**RELATÓRIO TÉCNICO REFERENTE A PEDIDO DE MODIFICAÇÃO DE PROJETO APROVADO PELO CDPCM-BH PARA O IMÓVEL TOMBADO SITUADO NA RUA PIAUÍ, 1046 (SEÇÃO URBANA 006, QUARTEIRÃO 016, LOTE 009), PERTENCENTE AO CONJUNTO URBANO AVENIDAS CARANDAÍ – ALFREDO BALENA E ADJACÊNCIAS.**

## 2. ANÁLISE DA PROPOSTA

Recorte da planta da edificação de nº1046. A área demarcada em vermelho é a que se propõe a demolição e instalação de parede perpendicular, em cinza claro. Fonte: material fornecido pelo requerente.

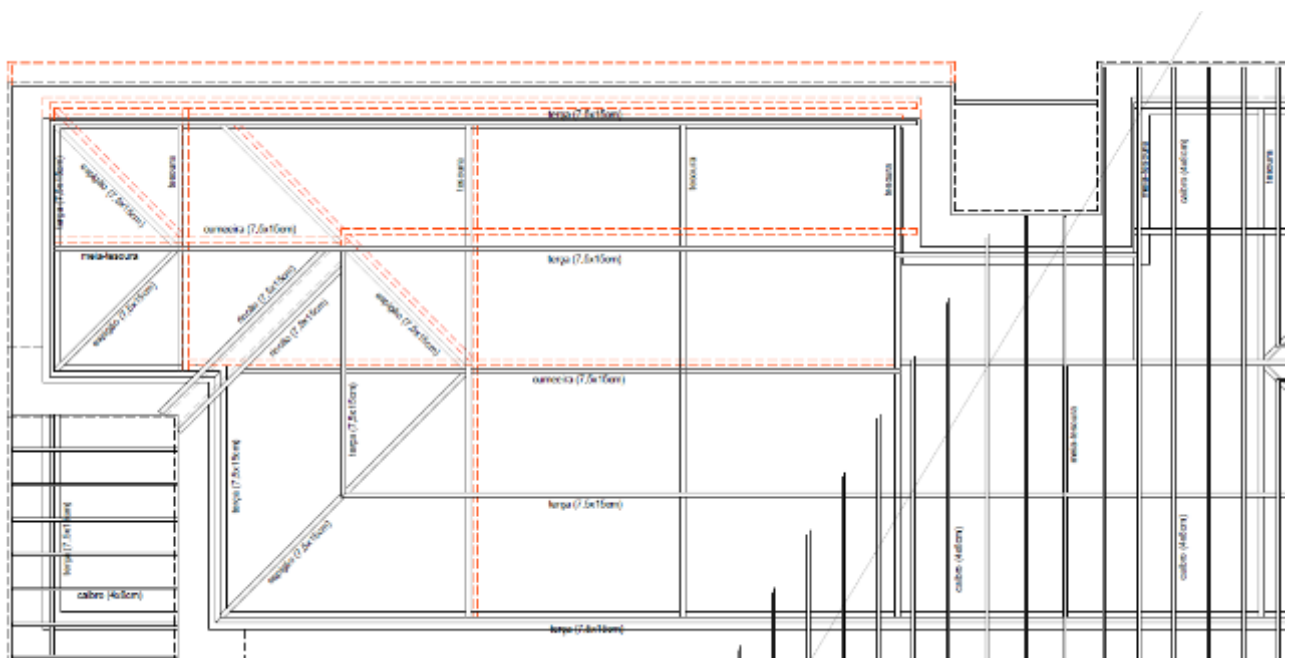
O projeto ora em análise difere-se um pouco da proposta anteriormente analisada e reprovada pelo Conselho, que previa a demolição de toda a fachada lateral esquerda. A proposta em tela aproveita-se de um pequeno recorte da edificação e prevê a demolição parcial da fachada, apenas em sua porção anterior, conforme desenho técnico abaixo, constante do material enviado pelo RT.

Tendo em vista que trata-se apenas de um levantamento de medidas e tendo em vista o porte das empresas envolvidas no projeto e na execução da obra, a DPCA recebeu com grande espanto e preocupação o relato de que demorou-se a perceber que a largura livre entre as edificações era bem menor que a apresentada em projeto e mais, que deram continuidade à obra sem antes buscar uma solução. Nos preocupa questionar se a proposta de intervenção da edificação ora apresentada contempla medidas corretas e, caso seja aprovada, garantida, de fato, a integridade do bem.

Diante do exposto acima, entendemos que a proposta não deve ser aprovada, pois impacta sobremaneira no bem tombado, além de estar em desconformidade com a Lei 3802/84 e com as diretrizes de proteção estabelecidas pelo Conselho para o bem cultural em questão.

Entretanto, se for do entendimento do CDPCM-BH o contrário e decidir-se pela aprovação da proposta, entendemos que deva se promover o mínimo de intervenção possível, qual seja, somente a demolição e reconstrução de parte da fachada lateral esquerda, mantendo-se o telhado conforme sua configuração original. Além disso, o estabelecimento de contrapartida nos moldes da Deliberação nº095/2019 deve ser adotado.

Planta da proposta de intervenção no telhado, mostrando a relocação da cumeeira, demolição da água original e proposição de nova, de dimensão menor que a atual original. Fonte: material fornecido pelo requerente.

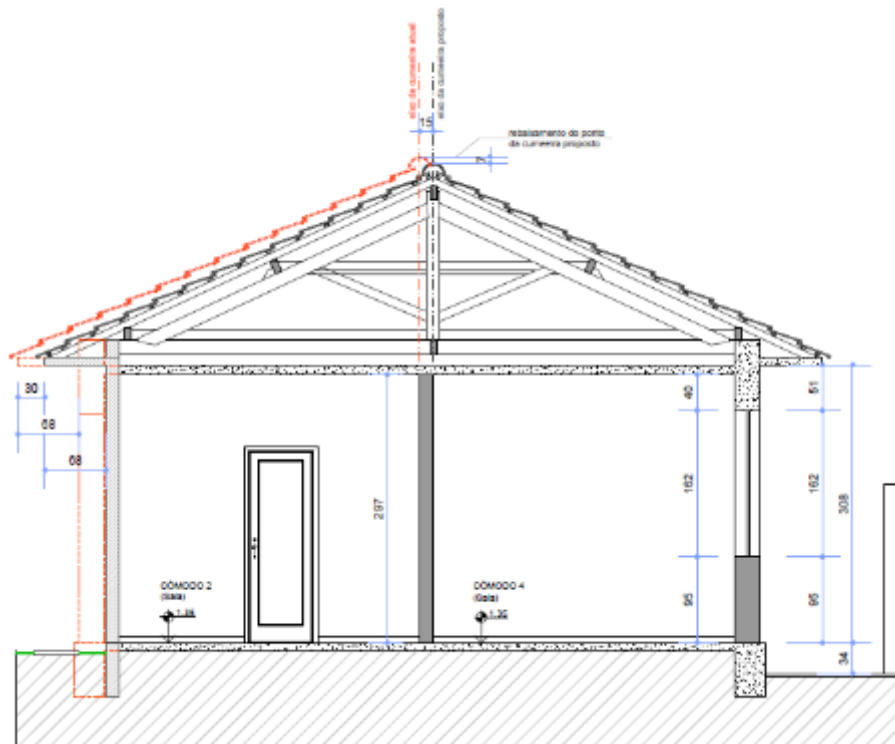
São previstas ainda intervenções no telhado original, com relocação da cumeeira e diminuição de uma das águas, bem como a relocação da luminária.
